工程指示 / 要求簡箋 ENGINEER INSTRUCTIONS(E.I.)

工程指示編號:	EI- 8889	修改版本:	B
	HK- 0430		
工程編號:	J 861	工程名稱:	己連拿利
收件人:	生統	發件人:	細佬
工程項目:	幕牆-地盤用鋁板拆圖	日期:	14/05/2025

內容:	由於原版已經加工, 請用已加工的去修改, 看附頁資料
完成上列要求日期: 28/05/2025

名稱	背板铝板	制圖	鄭相芬	2024-11-30	修改	A		
材料	2mm厚铝板	復核	謝永林	2025-04-14	日期	2025.5.12		
顏色	UCT206165XLA-3	批准			圖號	BK-117R

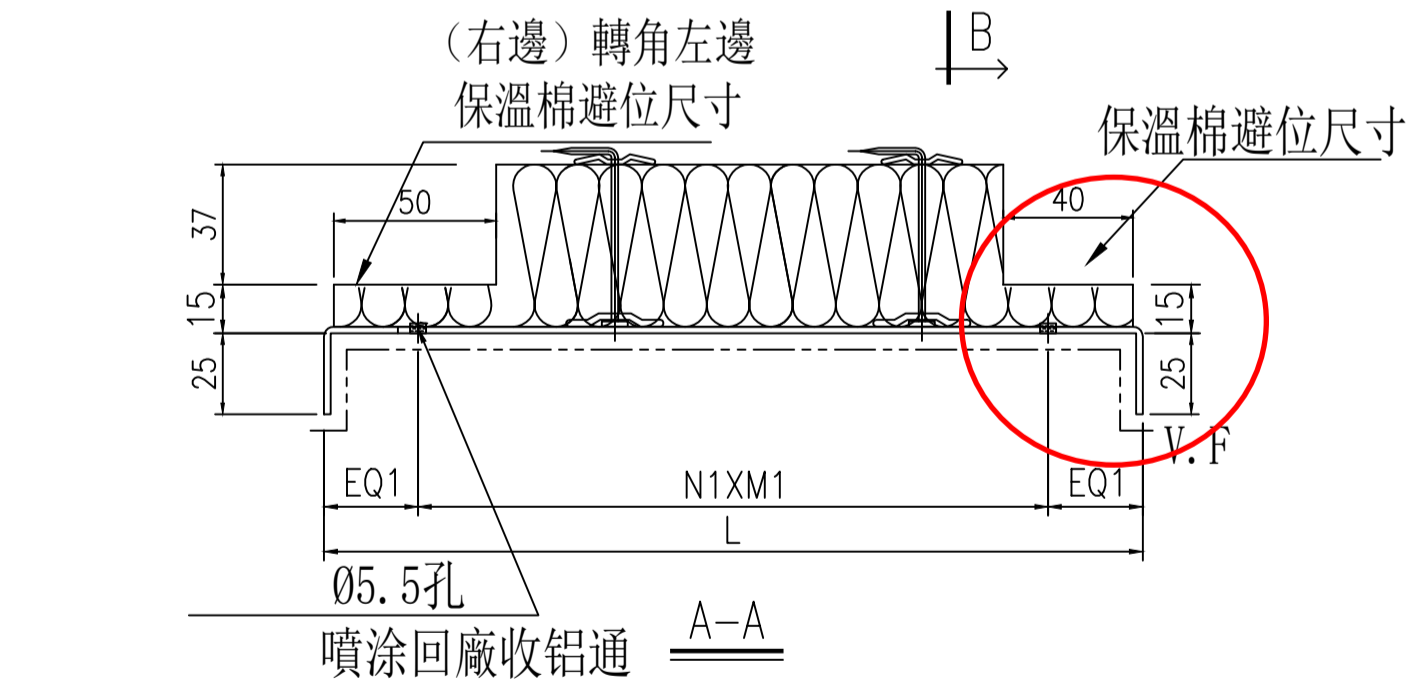
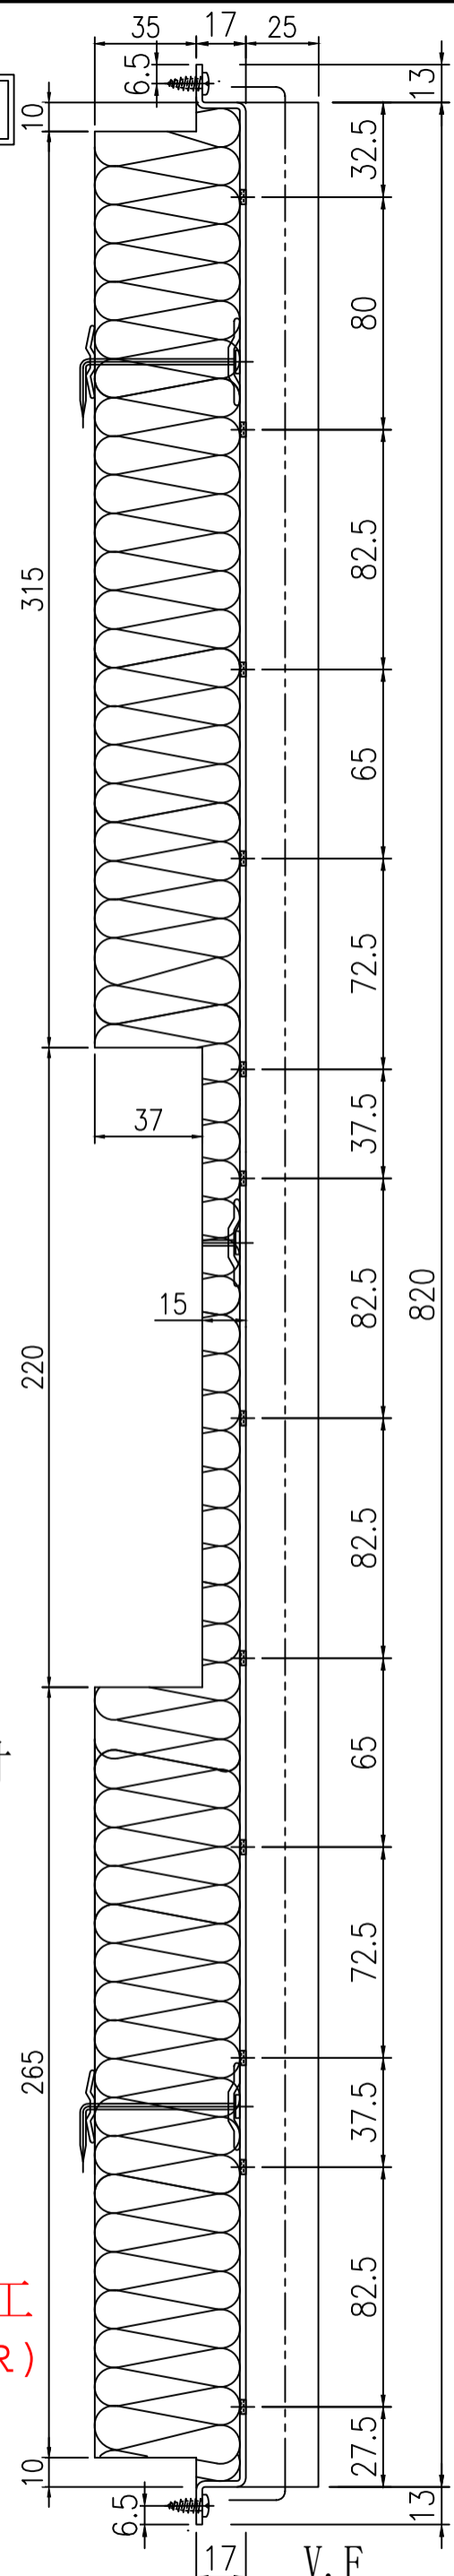
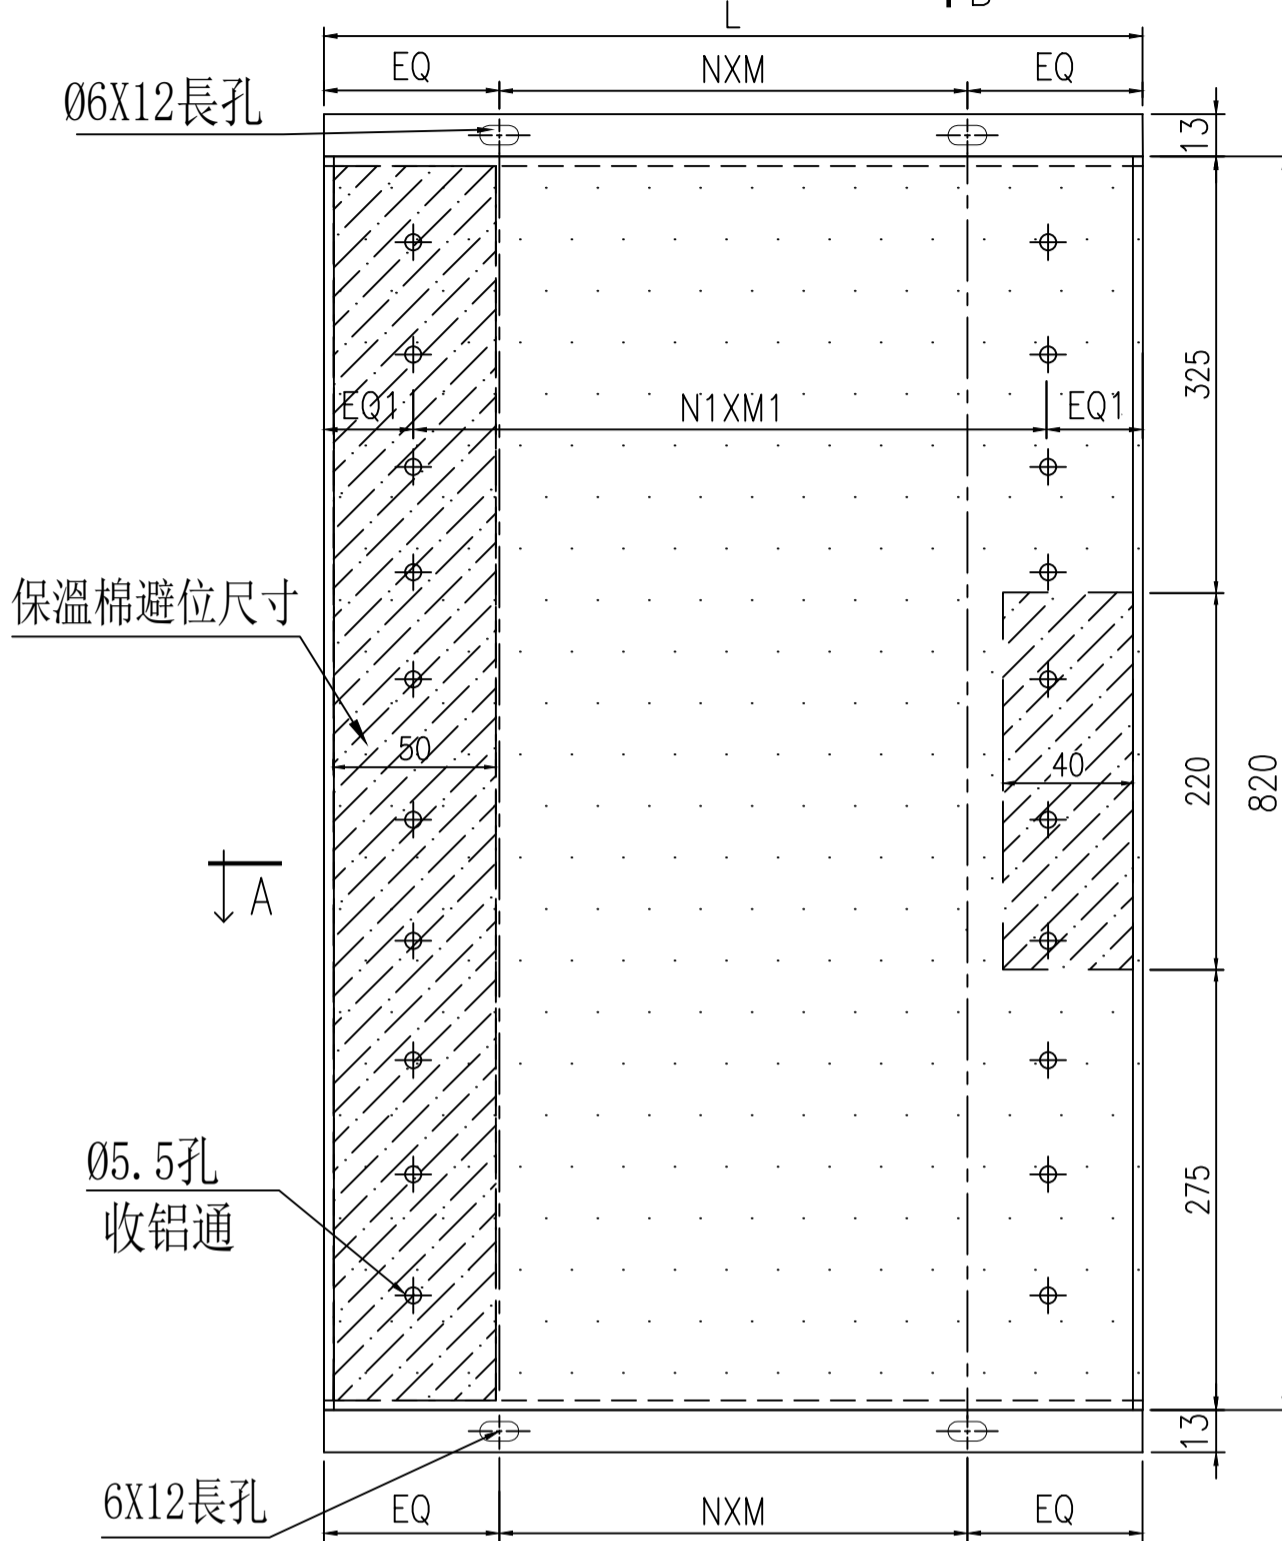
由於原版已經加工，請用已加工的去修改，看附頁节点AA-1(R)

依據EI8899F  
修改寬度

名稱	背板鋁板	制圖	鄭相芬	2024-11-30	修改	A
材料	2mm厚鋁板	復核	謝永林	2025-04-14	日期	2025.5.12
顏色	UCT206165XLA-3	批准			圖號	BK-YX3

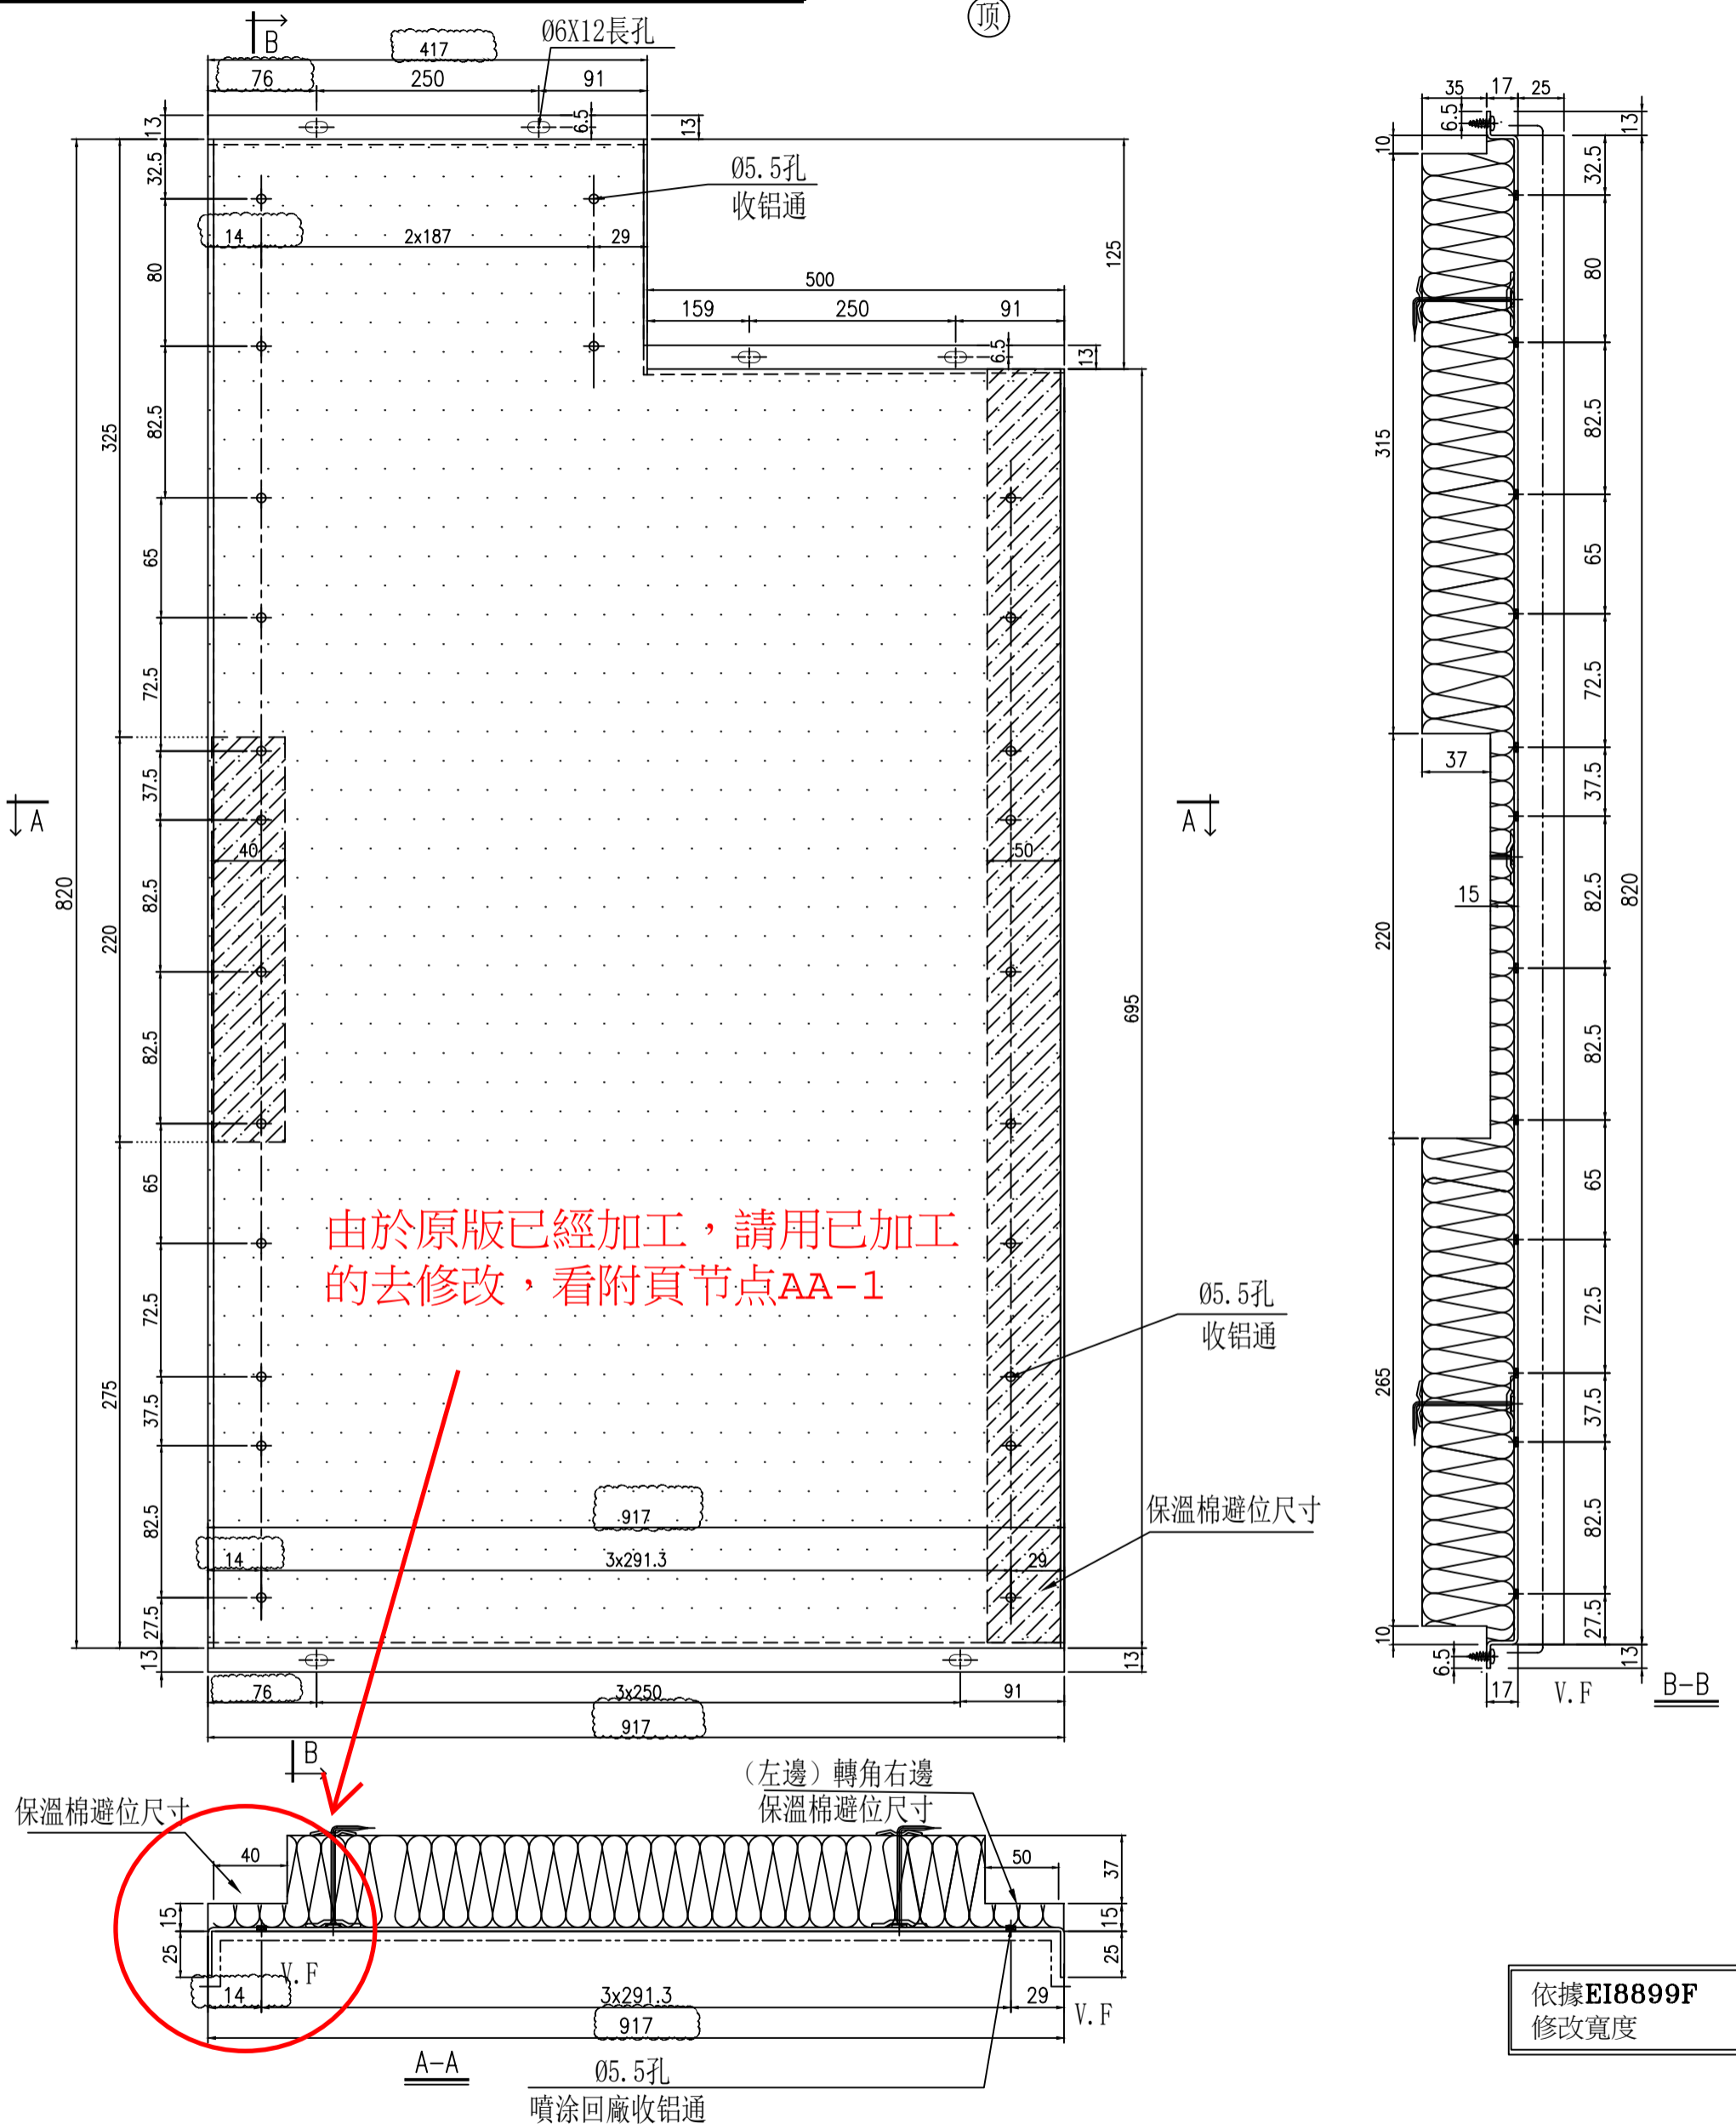
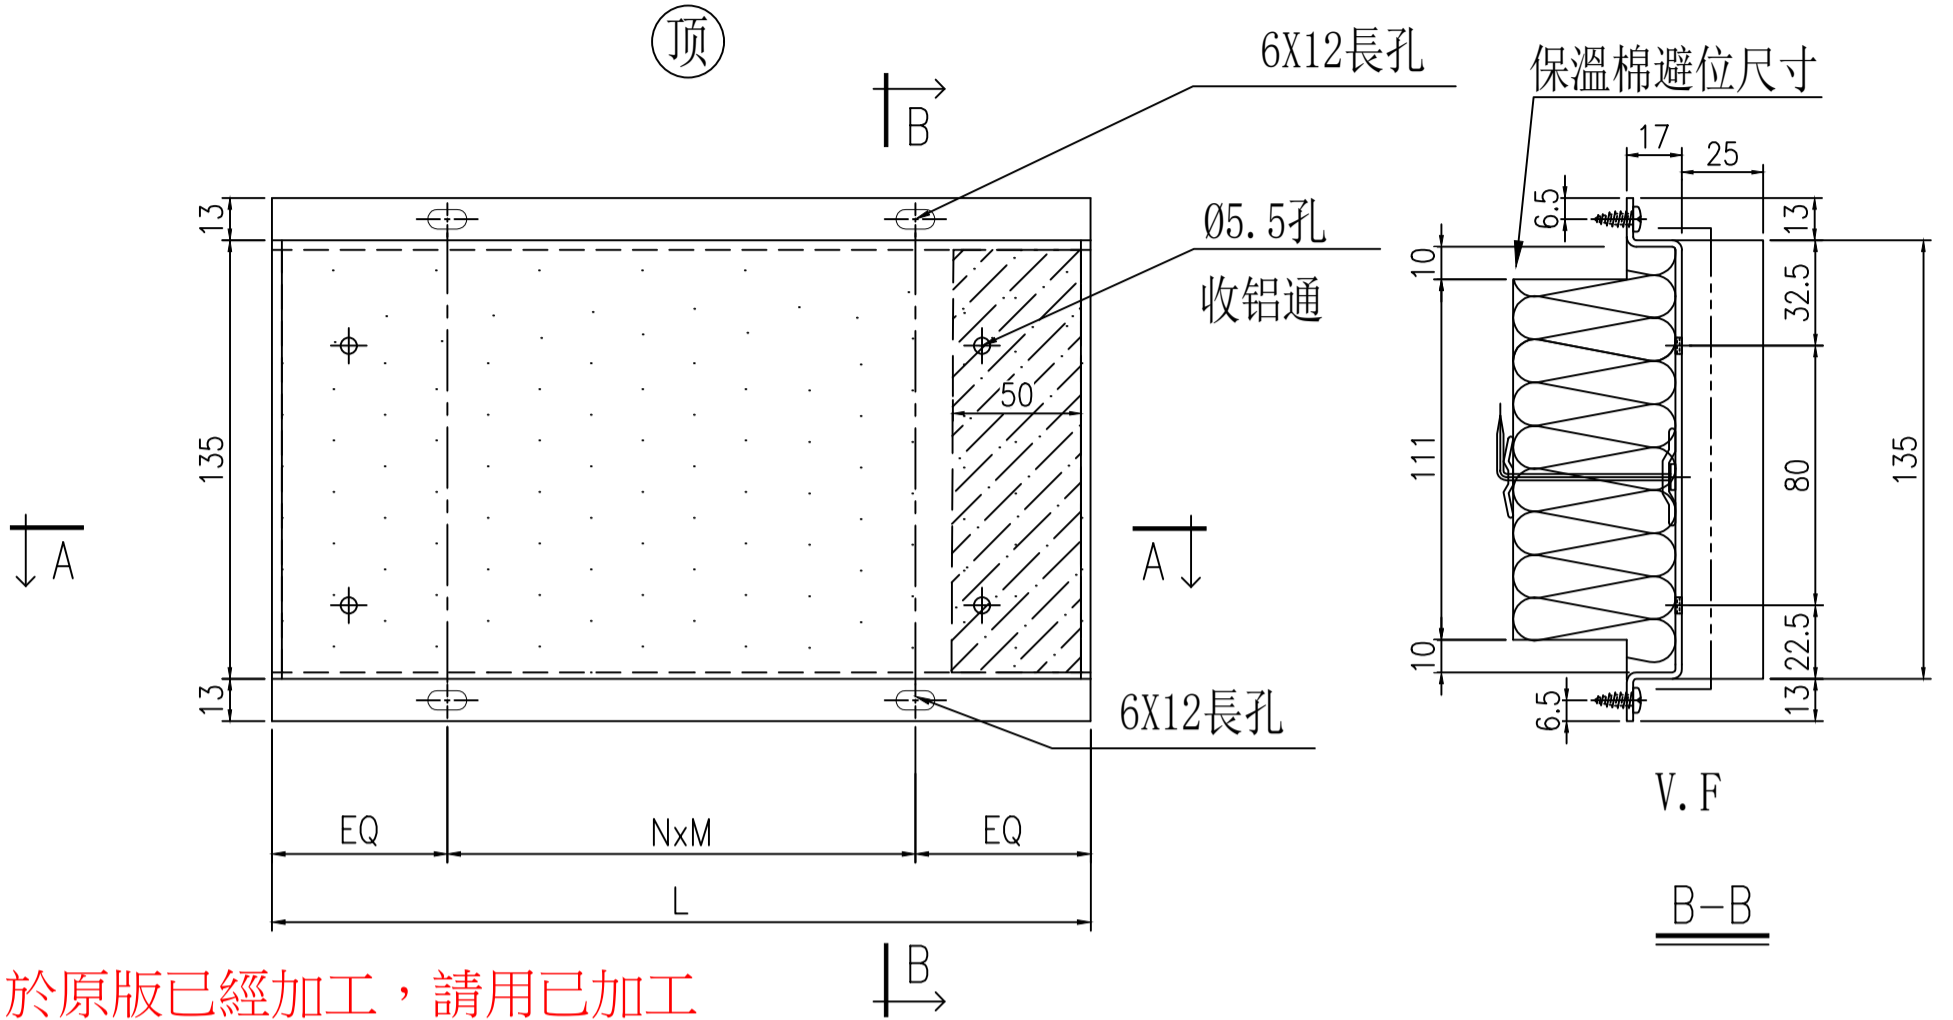
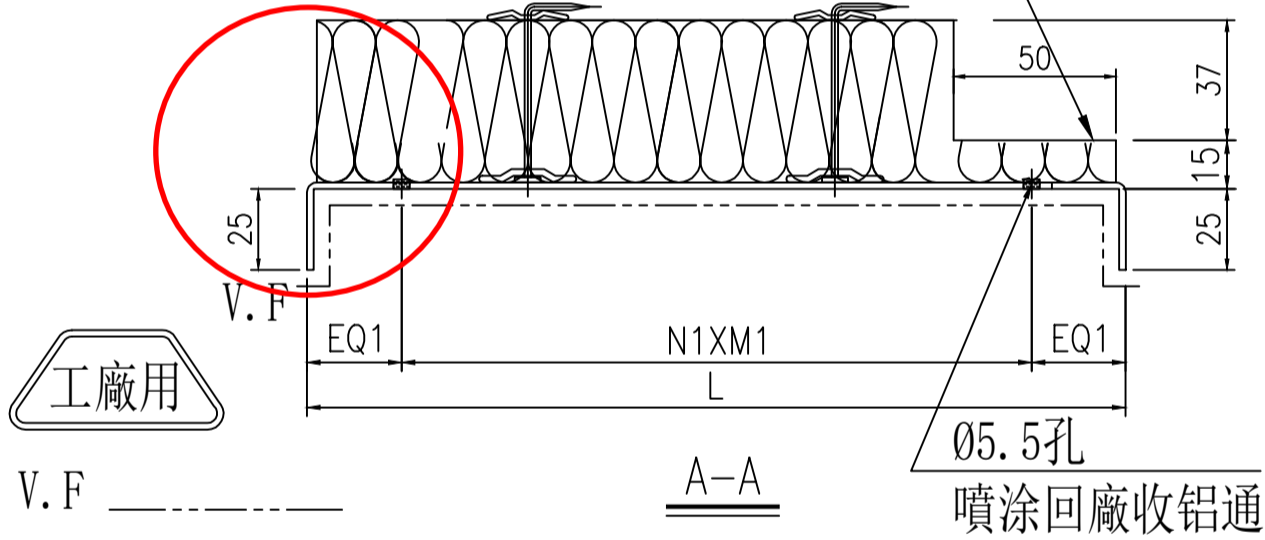
由於原版已經加工，請用已加工的去修改，看附頁节点AA-1

(左邊) 轉角右邊  
保溫棉避位尺寸
